公告号: A20-027

继电器底座停售通知

停售型号	代替型号
SM2S-05D	SN2S-05D
SY4S-05D	SN4S-05D

<尺寸>

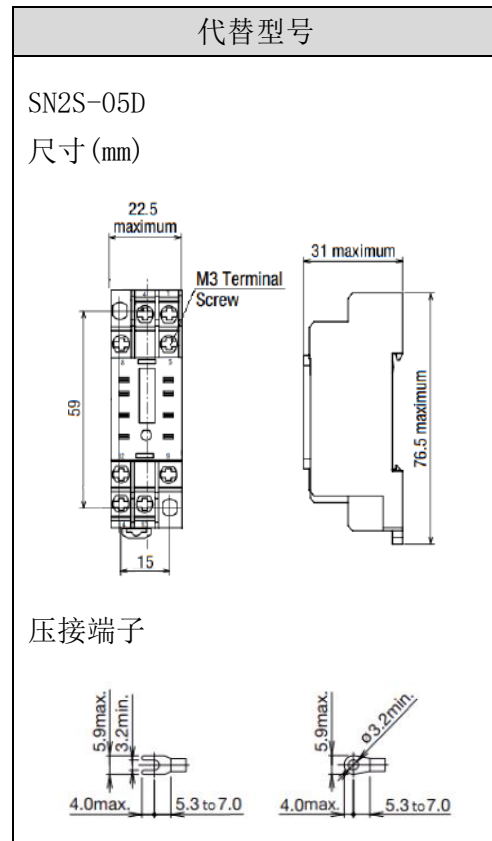
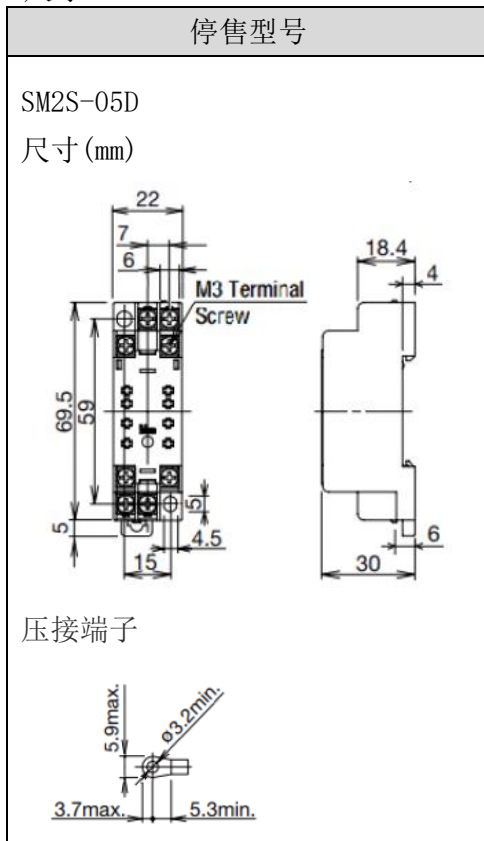
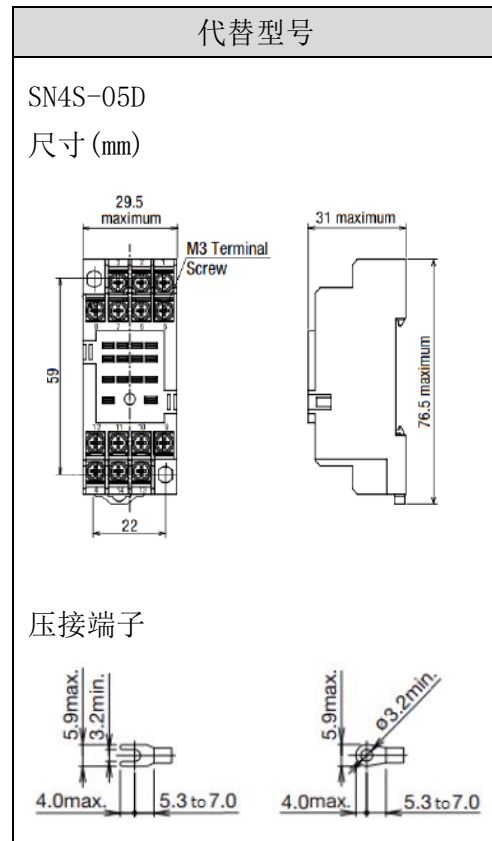
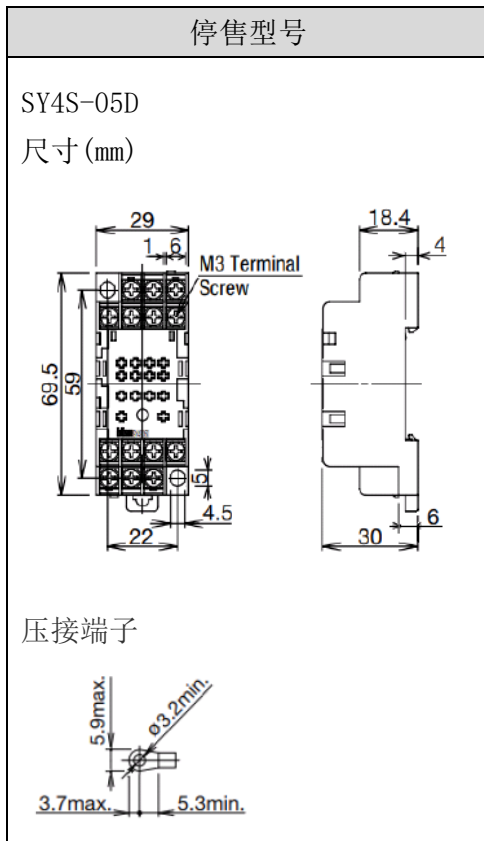
停售型号与代替型号的区别

工作温度和使用电流

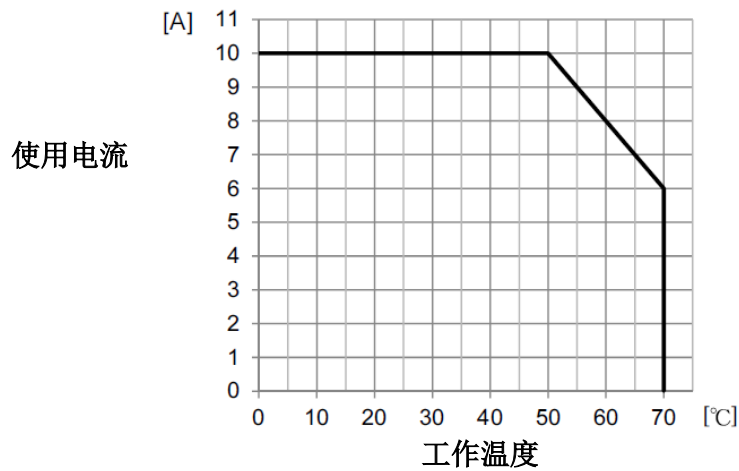
注 1: 当 RU2 和 SN2 一并使用时需要降低额定值, 请参考下页图表。
